SERVICE - INFO

LuK Nr: 335 0192 10 – 350mm TDCA 26.7 x 32.8 x 16

Bulletin 988 2000 260

RENAULT – 145-14, 145-54, 155-54 (R 7952)
TEMIS – 650, X & Z (H 3942)

Flywheel
Schwungrad
Volant-moteur
Volante-motor
Volano

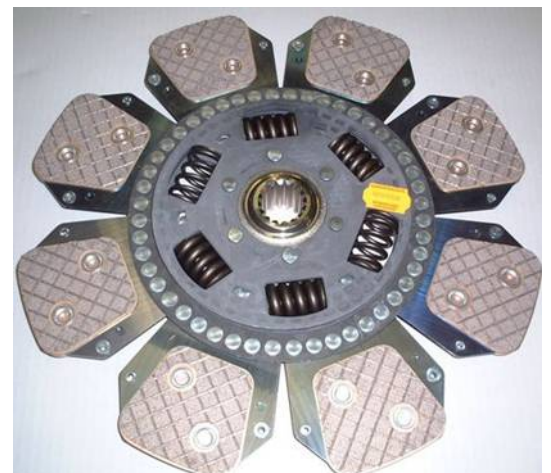
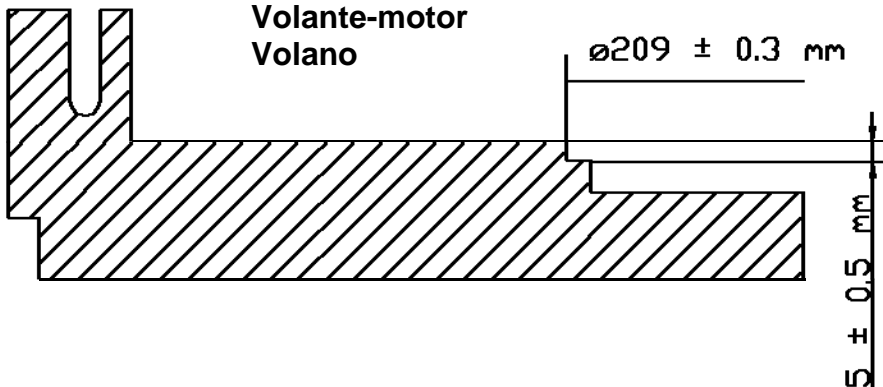
Info:	Flywheel Modification / Schwungradänderung / Modification du volant-moteur / Modificar el Volante-motor / Modifica volano
GB	Re-machine the flywheel inner recess to a diameter of 209 ± 0.3 mm and a depth of 5 ± 0.5 mm to avoid rivets contacting flywheel.
D	Die innere Eintiefung des Schwungrads muss auf einen Durchmesser von 209 ± 0.3 mm und eine Tiefe von 5 ± 0.5 mm bearbeitet werden, um zu verhindern, dass Nieten mit dem Schwungrad in Berührung kommen.
F	Ré-usinez la cavité intérieure du volant-moteur de sorte à obtenir un diamètre de 209 ± 0.3 mm et une profondeur de 5 ± 0.5 mm pour éviter que les rivets ne touchent le volant-moteur.
E	Rectifique el hueco interior del volante motor con un diámetro de 209 ± 0.3 mm y una profundidad de 5 ± 0.5 mm, con el fin de evitar que entre en contacto con los remaches.
I	Rettificare nuovamente la cavità interna del volano a un diametro di 209 ± 0.3 mm e una profondità di 5 ± 0.5 mm per evitare che i rivetti tocchino il volano.
